Ville de Port-Cartier

PROJET DE STABILISATION DE LA PLAGE ROCHELOIS – ÉTUDE D’IMPACT

**Document de réponses aux questions et
commentaires du MELCC**

16-P0017164.001-1001-EN-R-0200-00

Figure 12 Aires d'affectation de la MRC des Sept-Rivières (tirée du schéma d'aménagement de la MRC de Sept-Rivières)

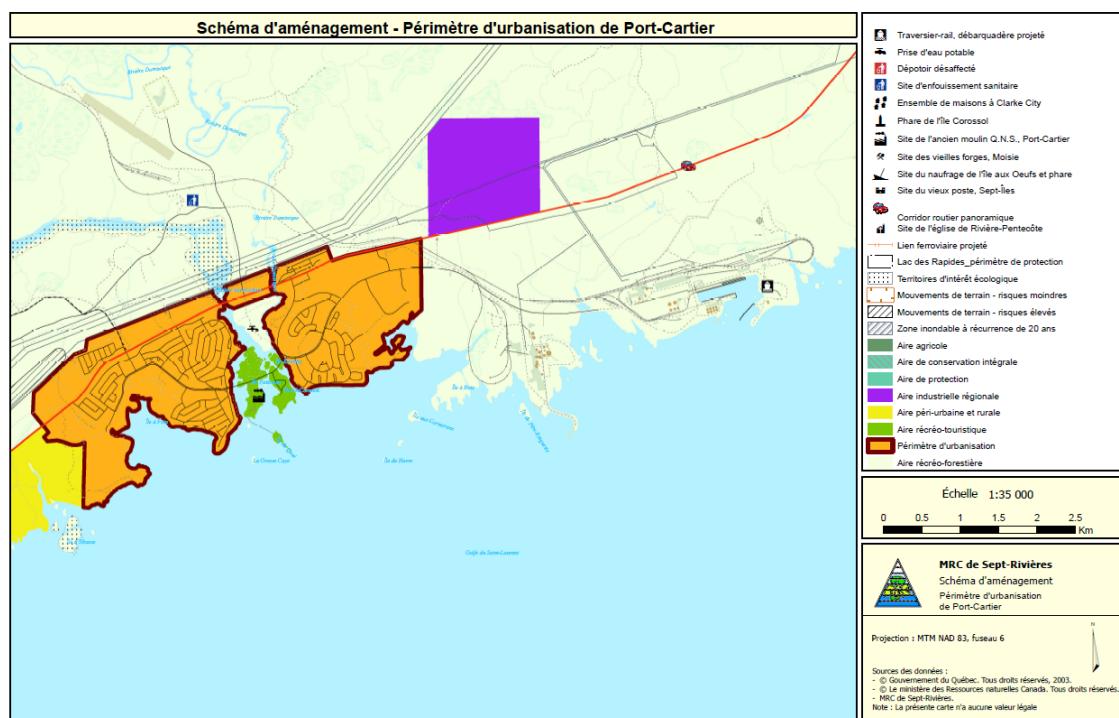
QC-16 La Directive pour le projet de stabilisation du secteur de la Plage Rochelois à Port-Cartier demande notamment que l'initiateur du projet identifie « l'utilisation actuelle et prévue du territoire et de ses ressources conformément aux lois, règlements, politiques, orientations, schémas et plans provinciaux, régionaux et municipaux de développement et d'aménagement [...] » (PR2.1, p. 10). Dans l'étude d'impact (section 5.4.1.2, p. 33), l'initiateur indique que « l'affectation du sol de la zone d'étude correspond à une aire résidentielle urbaine » selon le premier projet de schéma d'aménagement et de développement révisé (PSADR) adopté par la MRC de Sept-Rivières en 2002. Toutefois, ce document n'a pas reçu d'avis de conformité aux orientations gouvernementales en matière d'aménagement du territoire délivré par la ministre des Affaires municipales et de l'Habitation. En conséquence, le PSADR ne constitue pas un outil de planification du territoire en vigueur.

- ▶ Identifier la ou les aires d'affectation du territoire de la zone d'étude selon le schéma d'aménagement et de développement (SAD) de la MRC de Sept-Rivières actuellement en vigueur;
- ▶ Préciser quels sont les usages autorisés dans cette ou ces aires d'affectation;
- ▶ Réviser la Figure 2 : Affectations du territoire Port-Cartier (EI, section 5.4.2, p. 37) afin que celle-ci illustre les affectations du SAD en vigueur.

Selon le schéma d'aménagement et de développement (SAD) de la municipalité régionale de comté (MRC) de Sept-Rivières actuellement en vigueur (MRC de Sept-Rivières, 2016), la zone d'étude définie pour le projet de stabilisation de la plage Rochelois est comprise dans le périmètre d'urbanisation de la ville de Port-Cartier (figure 12¹¹). Dans cette aire d'affectation, les usages autorisés sont les suivants : résidentiel permanent, égout et aqueduc et récréation intensive. Sous certaines conditions, les usages suivants sont également permis : industrie autre, récréation extensive et parc de maisons mobiles. Par conséquent, aucune restriction d'usage ne cible les activités prévues dans le contexte du projet de stabilisation de la plage Rochelois.

¹¹¹ Il s'agit de la figure 2 de l'étude d'impact, qui a été révisée pour répondre à une partie de la QC-16.
